弊社製ダンプ車のリコール実施に関するお知らせ弊社製品をご使用の皆様へ

さて本日、弊社が製造・販売したダンプ車におきまして、リコールを実施する旨、国土交通省に届け出しましたのでお知らせいたします。

改善箇所説明図

【突入防止装置のリヤバンパ本体と取付ステーの間にスペーサを取付ける場合】

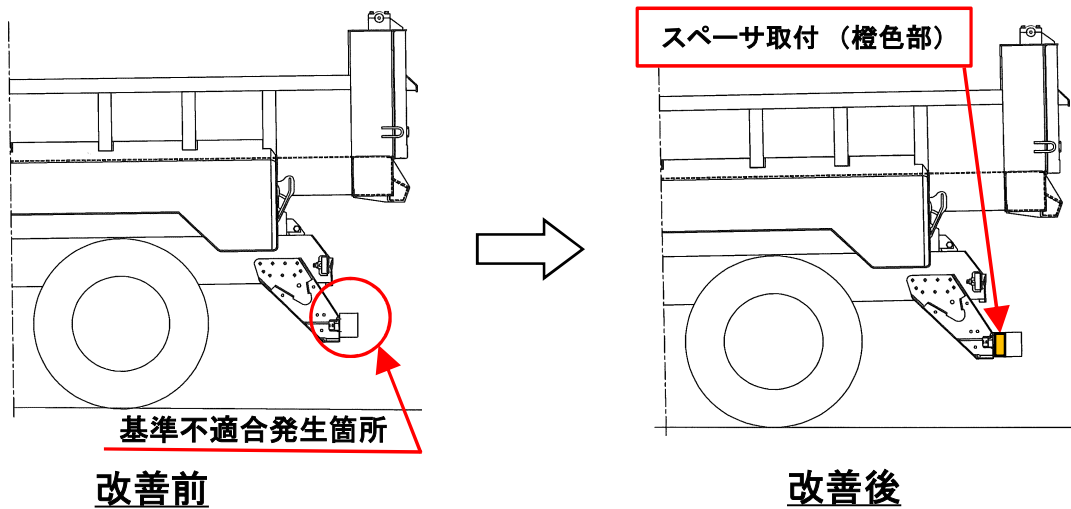
車体後部にテールランプ保護カバーを備えたダンプ車において、突入防止装置の取付位置が不適切な車両があります。このため突入防止装置の平面部から車体後面までの水平距離が規定値を超え、道路運送車両法の保安基準に適合しません。

車体後部にテールランプ保護カバーを備えたダンプ車において、突入防止装置の取付位置が不適切な車両がある。このため突入防止装置の平面部から車体後面までの水平距離が規定値を超え、道路運送車両法の保安基準に適合しない。

突入防止装置のリヤバンパ本体と取付ステーの間にスペーサを取付、またはテールランプ保護カバーの形状を変更します。

突入防止装置のリヤバンパ本体と取付ステーの間にスペーサを取付、またはテールランプ保護カバーの形状を変更する。
